*Ministero dell' Ambiente
e della Sicurezza Energetica*

OGGETTO: [ID_VIP: 9673] Valutazione preliminare ai sensi dell'art. 6, comma 9 del D.Lgs. n. 152/2006, relativa al progetto "Ispezionabilità tratta Nola - Angri DN 600 (24"), DP 24 bar "(9115013) Variante Met. 4105451 San Felice a Cannello - Angri per inserimento area trappola di Angri DN 600 (24"), DP 24 bar".
Proponente: SNAM Rete Gas S.p.A.
Nota tecnica

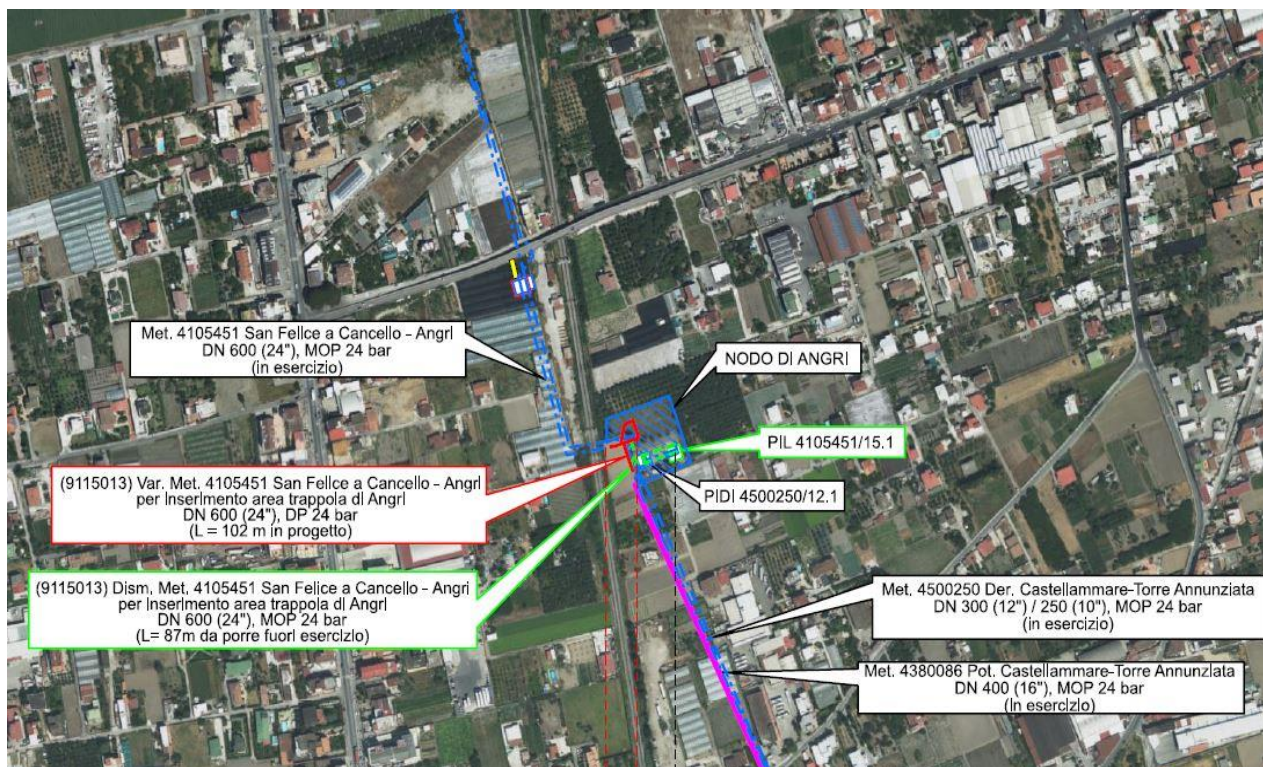
Il progetto proposto è ubicato nel Comune di Angri (SA), all'interno di un'area pianeggiante, di proprietà SNAM (limitrofa all'esistente "Nodo di Angri"). L'area ha una destinazione urbanistica "*Ambito E3-Area agricola di salvaguardia periurbana*", con l'interessamento di brevi tratti di linea connessi fuori dalla suddetta area (cfr. Certificato di destinazione urbanistica). Per l'area in questione, inserita in un contesto non densamente antropizzato, si prevede un cambio di uso del suolo e, a tutela della non antropizzazione del territorio, verrà posta una servitù *non-aedificandi* sulle condotte di circa 8 mt.

Il progetto in esame interferisce direttamente con vincoli paesaggistici, di cui al D.Lgs. n. 42/2004, in quanto ricade all'interno di un'area gravata da uso civico e, per il quale sarà richiesta l'autorizzazione paesaggistica. A tal proposito, si rileva che non vi è alcun riferimento alla futura attivazione della procedura di affrancazione.
